REPONSE A L'AVIS DE LA MRAE DANS LE CADRE DE L'INSTRUCTION

CONSTRUCTION D'UNE STATION DE PRODUCTION D'EAU POTABLE, D'UN RESERVOIR D'EAU POTABLE ET POSE DE CANALISATIONS D'EAU POTABLE

1er septembre 2026

Carte 1 : Comparaison et superposition entre l'ancien tracé et le nouveau tracé

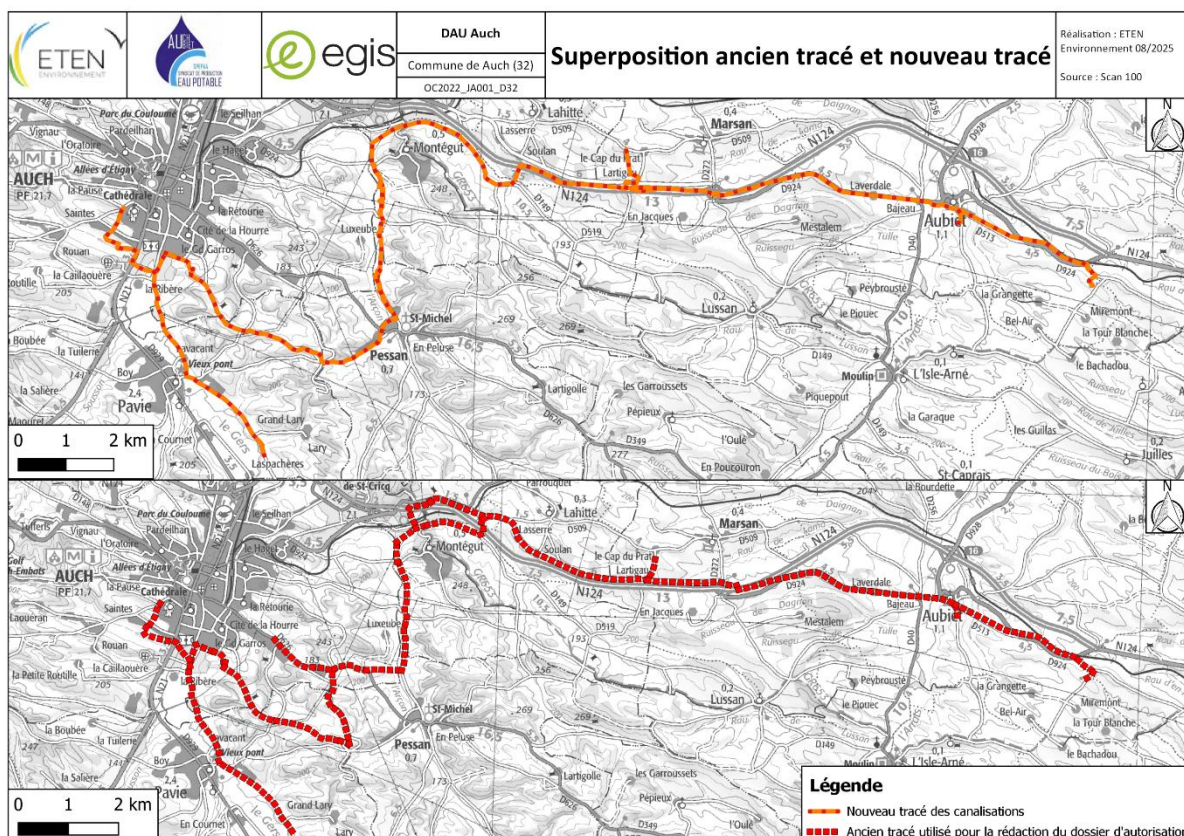
La MRAe recommande de compléter la justification des sites d'implantation retenus pour l'usine de production d'eau potable et le réservoir, en intégrant une analyse comparative entre différents sites d'implantation au regard des enjeux environnementaux (biodiversité et paysage) de façon à démontrer que les sites choisis sont ceux de moindre impact environnemental.

Une alternative a été étudiée. Laquelle est présentée sur la carte suivante.

Les incidences sur les milieux paysagers et naturels sont similaires. A noter que le nouveau tracé passant par Pessan longe les routes existantes contrairement à une partie de l'ancien tracé traversant des habitats naturels et agricoles.

Le projet suivant principalement les axes routiers sont globalement peu impactant pour les milieux. Les incidences sur les habitats naturels sont localisées et temporaires.
